Ilustrovaný seznam náhradních dílů – aktualizace

530iPT5

Popis změny

Reference 1

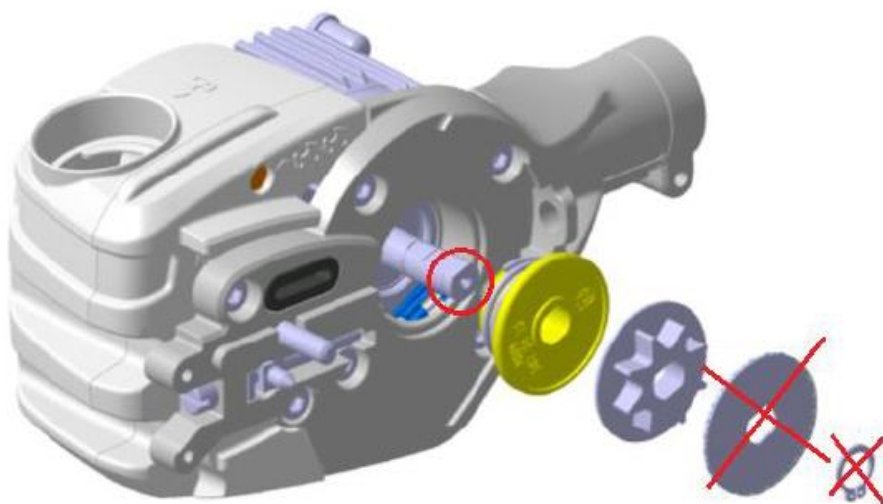
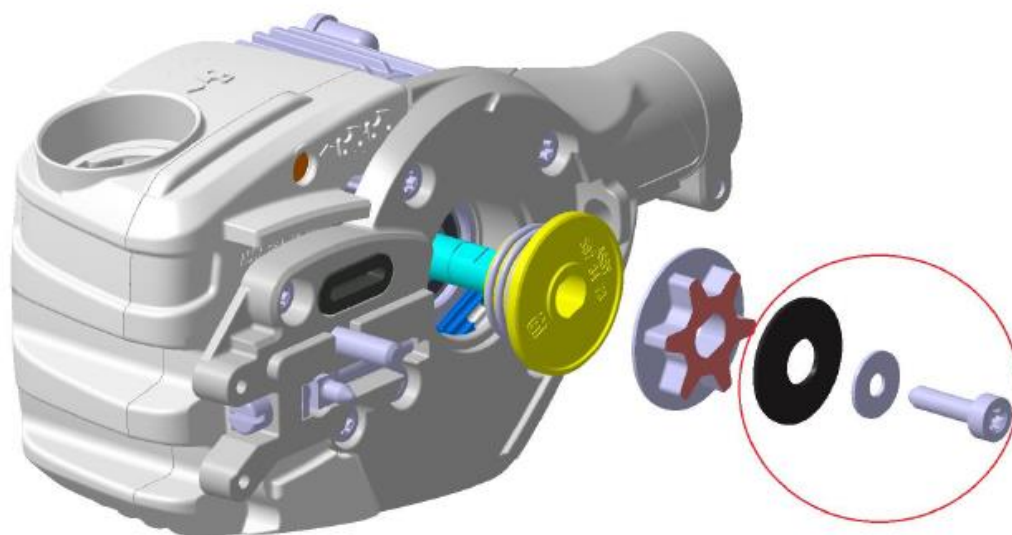
Sestava motoru 587 69 08-01 byla nahrazena sadou motoru 546 70 36-01 obsahující motor (529 65 38-01), talířovou pružinu (597 67 01-01), podložku (503 23 00-35) a šroub (503 21 53-20) (viz část Reference 1 na straně 2).

Motor assy is replaced with a new motor assy that has an internal threaded hole in the shaft.
The washer and circlip are replaced by a disc spring, washer and screw.
The screw must be tightened with 7-8 Nm and the spur sprocket must be held / fixed to enable that.

Reference 2 pro IDENTIFIKACI ŘEZACÍHO SYSTÉMU 529 53 71-01.

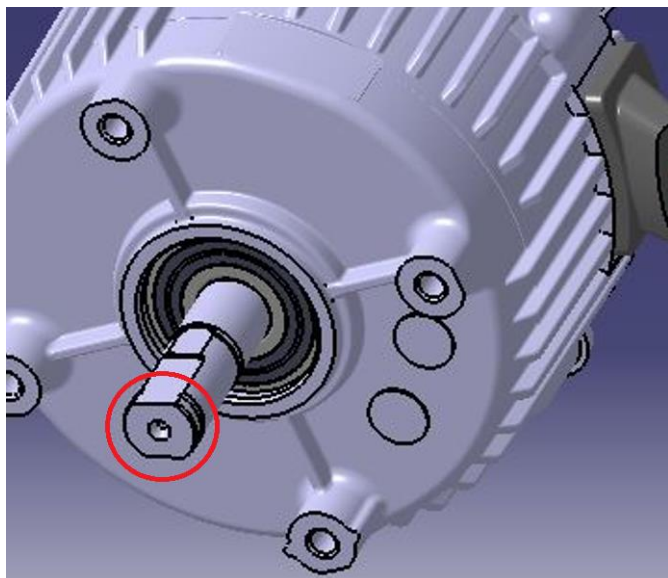
Starý ŘEZACÍ SYSTÉM 529 53 71-01 > (hřídel motoru bez otvoru pro šroub) je kompatibilní **POUZE** s POJISTNÝM KROUŽKEM 735 31 12-00 a PODLOŽKOU 577 27 15-01.

Nový ŘEZACÍ SYSTÉM 529 53 71-01 > (hřídel motoru obsahuje otvor pro šroub, viz níže) je kompatibilní **POUZE** s TALÍŘOVOU PRUŽINOU 597 67 01-01, PODLOŽKOU 503 23 00-35 a ŠROUBEM 503 21 53-20.
